REF: Expediente No. **NC2020/0005665**, solicitud de patente de invención a favor de **RMH TECH LLC**,. Título: **ENSAMBLE DE RIEL CON ADAPTADOR DE MONTAJE LATERAL INVERTIBLE PARA APLICACIONES DE MONTAJE DIRECTO E INDIRECTO**

RESPUESTA A EXAMEN DE FONDO

Figura 14

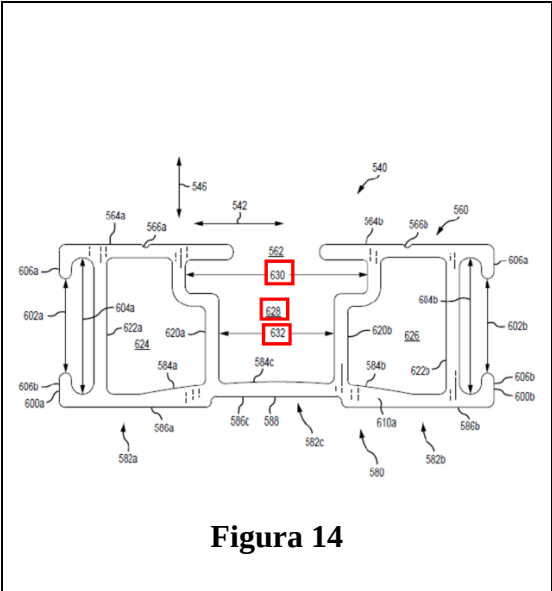
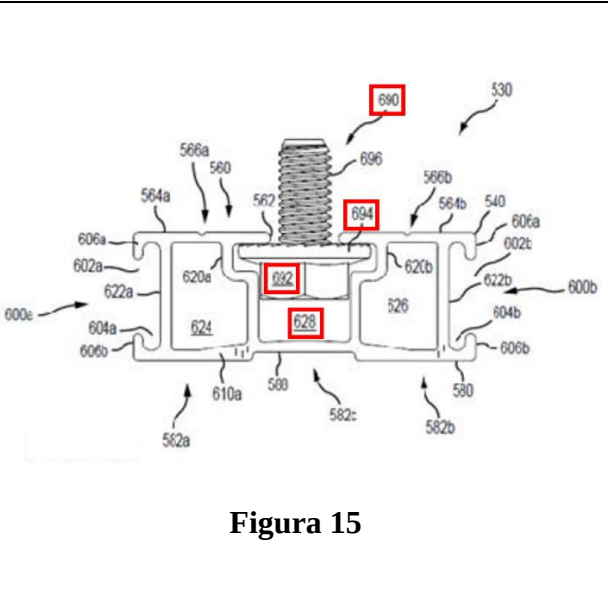
ii) Ante los anteriores señalamientos, muy respetuosamente me permito llamar la atención a ese Despacho al hecho que la materia reclamada por el Capítulo Reivindicatorio Modificado adjunto al presente memorial difiere de las enseñanzas del arte citado por ese Despacho. Concretamente, la reivindicación 1 requiere que la tercera concavidad (628) tenga secciones superior e inferior (630, 632) que tienen diferentes anchuras. En sí, la anchura de la sección inferior (632) es suficiente para recibir un cabezal (692) de una pieza de sujeción (690) mientras que una pestaña (694) de la pieza de sujeción es posicionada en la sección superior (630). Estas características del riel de la reivindicación 1 modificada se muestran en las Figs. 14 y 15A, a continuación:

En este sentido, y pese a que la reivindicación 1 no puede ser considerada como obvia a la luz de D1 y D2, me permito de igual forma señalar que dicha reivindicación 1 ha sido modificada para especificar y requerir que la muesca para pieza de sujeción de acoplamiento (562) tenga una anchura que es menor que la anchura de la sección inferior (632) de la tercera concavidad (628). Es más, las anchuras de la muesca (562), la sección superior (630) e inferior (632) generalmente se ilustran en las Figuras 14 y 15 de la presente solicitud y citadas previamente. Por lo que formar la muesca para pieza de sujeción de acoplamiento (562) con una tercera anchura que sea menor que la segunda anchura de la sección inferior (632) es beneficioso porque permite que un eje roscado (696) de la pieza de sujeción (690) se extienda a través de la muesca para pieza de sujeción de acoplamiento. Además, el cabezal (692) de la pieza de sujeción se puede posicionar en la sección inferior mientras que una pestaña (694) de la pieza de sujeción se posiciona en la sección superior (630).

Figura 8, D1

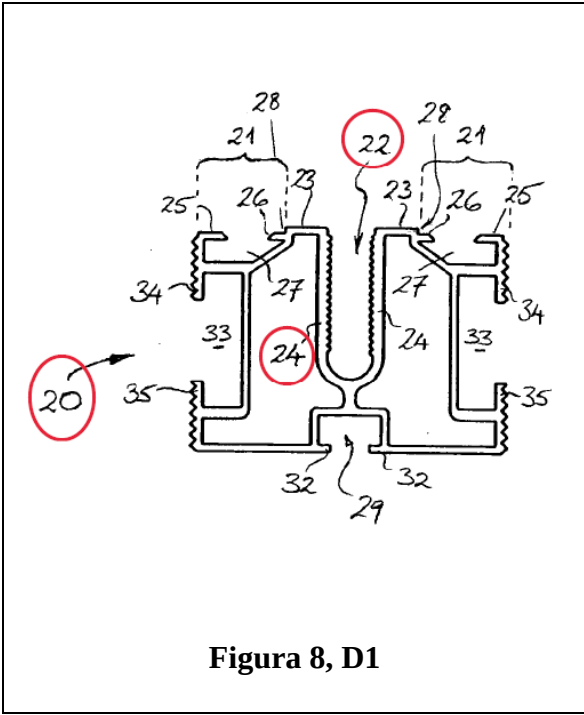
Ahora bien, el Examinador admite que el riel de montaje (20) y el primer canal (22) que se muestran en la Fig. 8 de D1 no enseñan los diferentes anchos/anchuras de las secciones superior (630) e inferior (632) de la tercera concavidad requerida por la Reivindicación 1 de la presente invención. Sin embargo, y pese a la anterior diferencia entre el estado del arte identificado y esta solicitud, afirma que sería obvio modificar el primer canal (22) de D1 con la estructura de un canal (14) que se muestra en la Fig. 5 de D2. En este punto me permito citar dichas figuras de D1 y D2 a continuación con el propósito de resaltar lo mencionado por el Examinador:

Además, aumentar el ancho del primer canal (22) y formar una sección inferior similar al canal (14) de D2 también requeriría cambios en la superficie superior del riel (20) de D1. Sin embargo, como se muestra en la Fig. 8 de D1, el riel (20) incluye dos áreas de recepción de paneles fotovoltaicos (21) y dos superficies de apoyo (23) para recibir un elemento de retención (40). Por lo tanto, se esperaría que alterar el tamaño y la geometría del primer canal (22) alteraría el tamaño de las áreas (21) y las superficies (23) que requieren una revisión adicional de los elementos del sistema de montaje de D1.

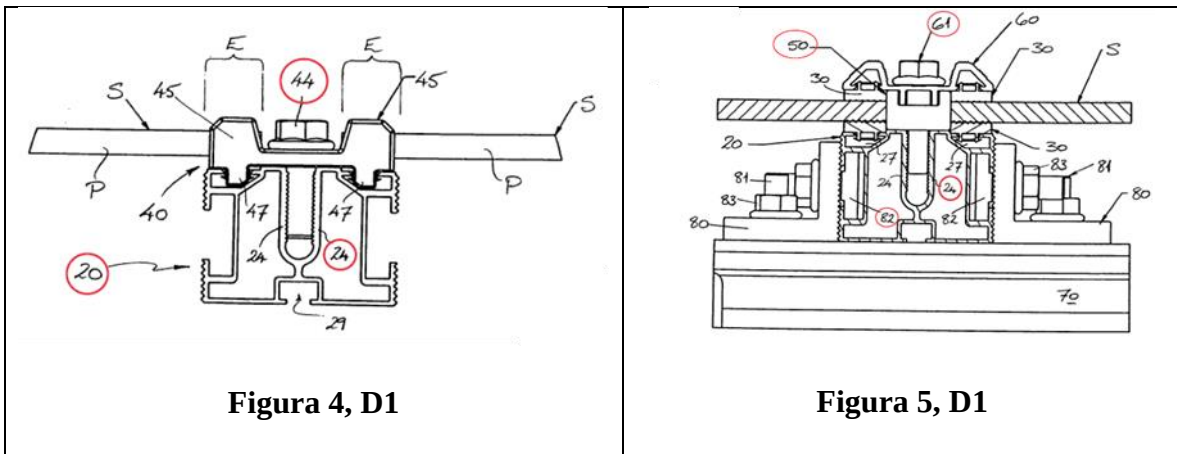
“La diferencia entre la invención definida entre la reivindicación 1 y el riel de montaje divulgado en D1, consiste en que la invención reclamada menciona una tercera concavidad que comprende secciones superior e inferior, en donde la muesca para pieza de sujeción de acoplamiento se extiende a la sección superior, de modo tal que la sección superior se ubica entre la muesca para pieza de sujeción de acoplamiento y la sección inferior en la dimensión vertical, y en donde la sección superior y la sección inferior son de anchuras diferentes.

En donde no es correcto el planteamiento del problema técnico objetivo que la presente solicitud pretender resolver ya que no se proporciona explicación alguna de por qué un experto en la materia consideraría modificar el carril (20) y el primer canal (22) de D1 con la estructura del canal (14) de D2 específicamente. En este punto, vale la pena resaltar que cualquier persona versada en la materia no consideraría, de ninguna forma, modificar el primer canal (22) de D1 como sugirió el Examinador en vista de los cambios sustanciales en la estructura del riel (20) que requeriría esta modificación.

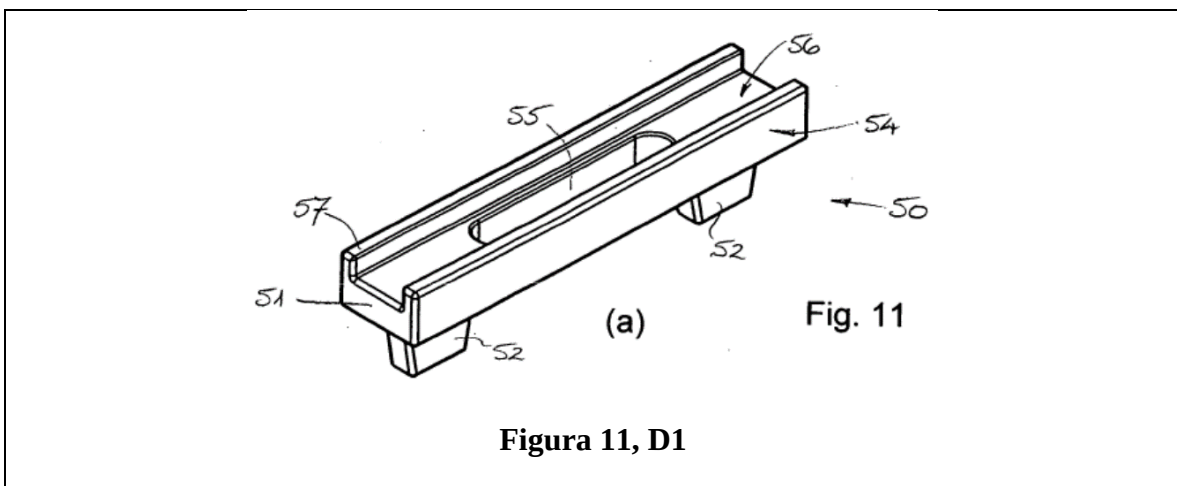
Considerando lo anterior, tal y como se mencionó en respuesta al primer examen de patentabilidad, el primer canal (22) de D1 incluye paredes laterales (24) con dientes que definen una rosca de tornillo parcial para enganchar los sujetadores roscados (44, 61) (Página 5, líneas 14-21, página 19, líneas 27-29 y página 20, líneas 25-27, descripción de D1). En consecuencia, alterar la estructura del primer canal (22) como requiere la Reivindicación 1 de la presente solicitud, **evitaría el uso del canal para enganchar los sujetadores roscados (44, 61)**. Además, alterar el ancho y la geometría de dicho primer canal (22) también podría requerir la modificación de otros elementos del sistema de D1, como sus elementos espaciadores (50), que se muestran en la Fig. 5 de D1, arriba señalados. Adicionalmente, es relevante señalar que D1 enseña que sus elementos espaciadores (50) incluyen proyecciones en forma de lengüeta (52) que están configuradas para ser recibidas en el primer canal (22) (página 19, líneas 7-11, descripción D1) lo cual se muestra claramente en la Figura 11 de D1 a continuación:

En este sentido, es más que claro que D1 enseña que las superficies exteriores de los elementos espaciadores (50) proporcionan **"un grado de interferencia"** con la superficie perfilada de las paredes (24) dentro del primer canal (22) para "sujetar (por ejemplo, sujetar ligeramente) los elementos espaciadores (50) en las posiciones en las que el trabajador los posicionaría y así evitar movimientos inadvertidos e indeseados (*por ejemplo,*
